**Avis délibéré de la mission régionale d'autorité  
environnementale sur la modification n°1 du plan local  
d'urbanisme (PLU) de la commune de Saint-Julien-en-  
Genevois (74)**

**(2<sup>e</sup> avis)**

**Avis n° 2023-ARA-AUPP-1248**

**Avis délibéré le 20 avril 2023**

Figure 1 : zone Ag2 et corridors écologiques d'intérêt régional et local (sources : Sraddet (à gauche) et dossier)

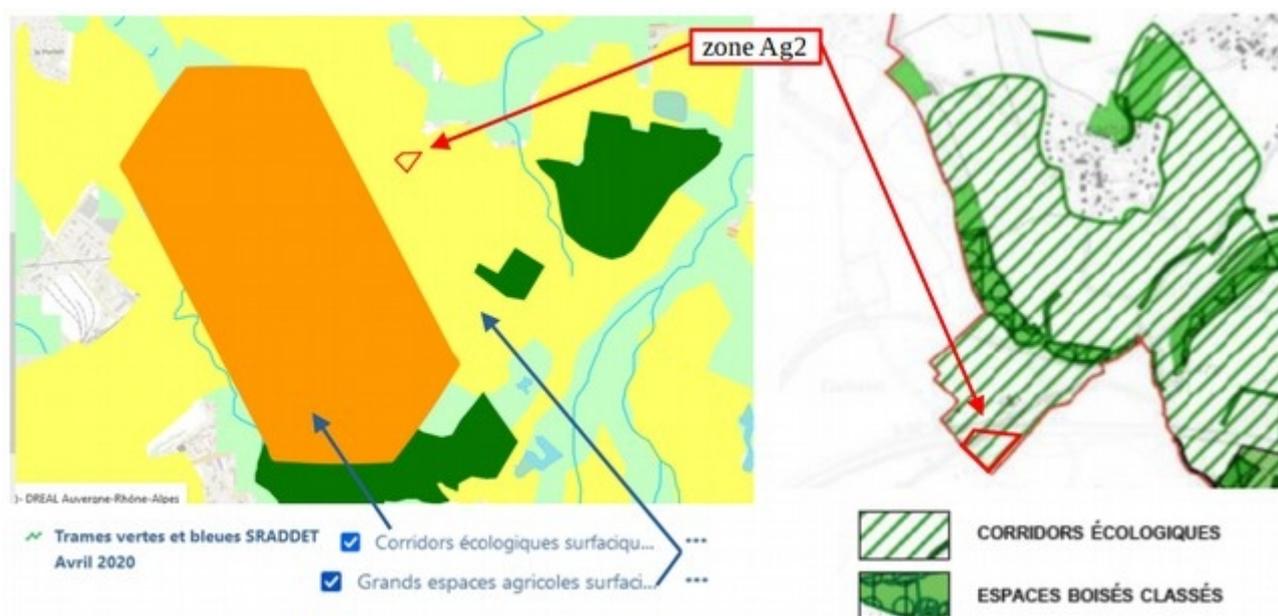
Cette appréciation semble se fonder sur le « *prédiagnostic* » réalisé en 2018 par le bureau d'étude Urbéo (p.27 figure 4, extrait reproduit ci-après à droite de la figure 1).

Même si le rapport « *évaluation environnementale* » n'en fait pas la démonstration, et doit être complété sur ce point, il résulte, en effet, de la configuration des lieux, que le corridor écologique d'intérêt local est fragmenté par les infrastructures routières et autoroutières et que sa fonctionnalité semble davantage assurée plus au nord, que sur le terrain d'assiette de la zone Ag2 (figure 2).

**L'Autorité environnementale recommande de démontrer que la zone Ag2 :**

- ne présente pas d'incidences négatives sur la fonctionnalité du corridor écologique situé entre le Bois d'Ogny à l'est et le Bois de Rougemont à l'ouest ;
- ne présente pas d'incidences négatives sur la fonctionnalité du corridor écologique longeant l'A 40 identifié par le Scot en prenant en compte la vocation des sols sur l'espace adjacent situé sur la commune de Viry, également destiné à des Isdi ;

- à défaut, de présenter les mesures prises pour les éviter ou les réduire, voire le cas échéant les compenser.

Figure 3 : zone Ag2 et trame verte et bleue du Scot (source : annexe du DOO)

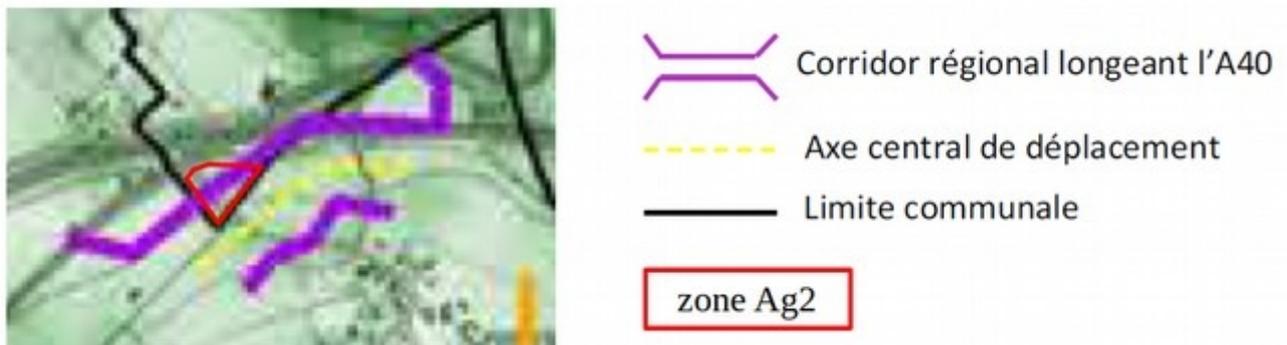
En revanche, le rapport « *évaluation environnementale* » omet de préciser (§ 3.3.2 à 3.3.4, p.25-30) que la zone Ag2 est concernée par un corridor écologique d'importance régionale longeant l'A40, identifié par le Scot<sup>8</sup> (figure 3). Dans la mesure où les parcelles agricoles situées à l'est de la zone Ag2 ont également vocation à accueillir une Isdi (voir infra 2.4.3) le rapport doit être complété pour analyser les incidences cumulées sur la fonctionnalité de ce corridor écologique.

Figure 7 : superposition de la zone Ag1 avec le projet de méthaniseur

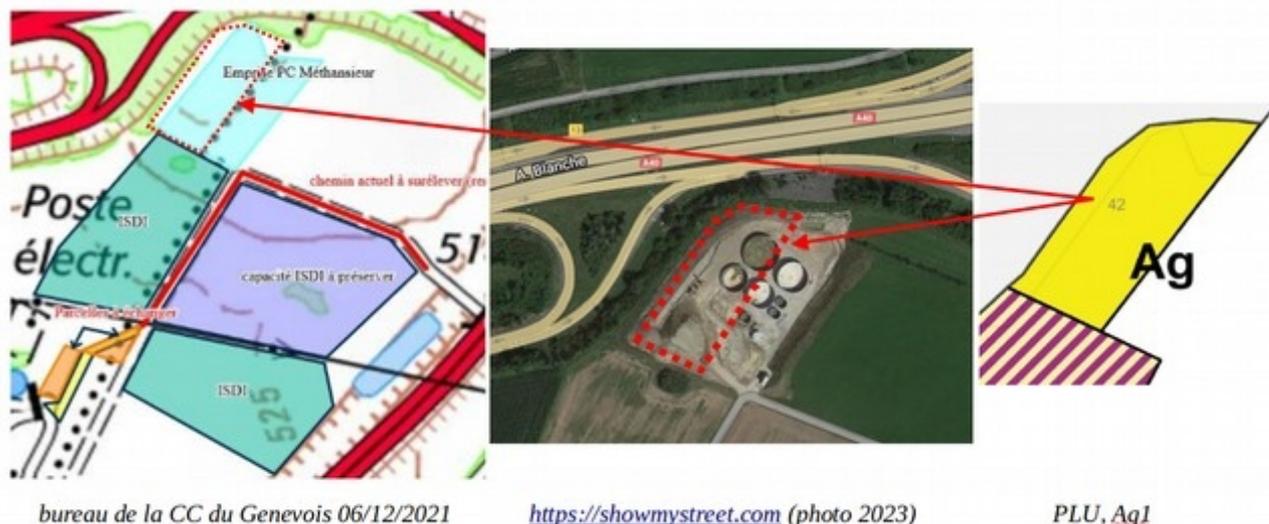
Il semble que le remblayage soit lié à un projet de méthaniseur, en cours de réalisation, implanté en partie dans la zone Ag1 (mentionné § 6.2.1.2 p.90, voir aussi figures 7 et 8). Le dossier doit être complété pour préciser si l'Isdi projetée correspond au terrain d'assiette du projet de méthaniseur, expliquer la raison de cette superposition, comment les deux installations classées pour la protection de l'environnement (Isdi et méthaniseur) vont être en mesure de coexister, analyser les incidences environnementales cumulées et ajuster les mesures pour éviter, réduire et compenser ces incidences.

Le dossier omet de préciser que la zone Ag1 est localisée à proximité de parcelles situées sur la commune de Neydens qui ont également vocation à accueillir des Isdi (voir figure 7). En outre, lors de l'enquête publique sur le premier arrêt de la modification n°1 du PLU il a été indiqué que, en rapport avec le site potentiel n°11 (désormais zone Ag1), un méthaniseur était projeté sur le même secteur et une « *mise en correspondance avec la ZAC de Cervonnex* »<sup>20</sup>. Ces points doivent être clarifiés. Dans ces circonstances, la zone Ag1 doit être regardée comme participant

- **de préciser la nature des travaux en cours sur la zone Ag1 et la provenance des remblais, préciser si l'Isdi est projetée sur le même site qu'un méthaniseur en cours de réalisation, expliquer comment les deux installations classées pour la protection de l'environnement (Isdi et méthaniseur) vont être en mesure de coexister, analyser les incidences ;**
- **de caractériser l'enjeu de l'activité agricole dans la zone Ag2, décrire la nature de culture de l'espace agricole concerné par le classement en zone Ag, préciser le cas échéant s'il s'inscrit dans un mode de distribution dit de circuit court, et le rôle de cet espace dans l'exploitation agricole concernée ;**
- **de revoir les mesures pour éviter, réduire et compenser les incidences négatives du PLU.**
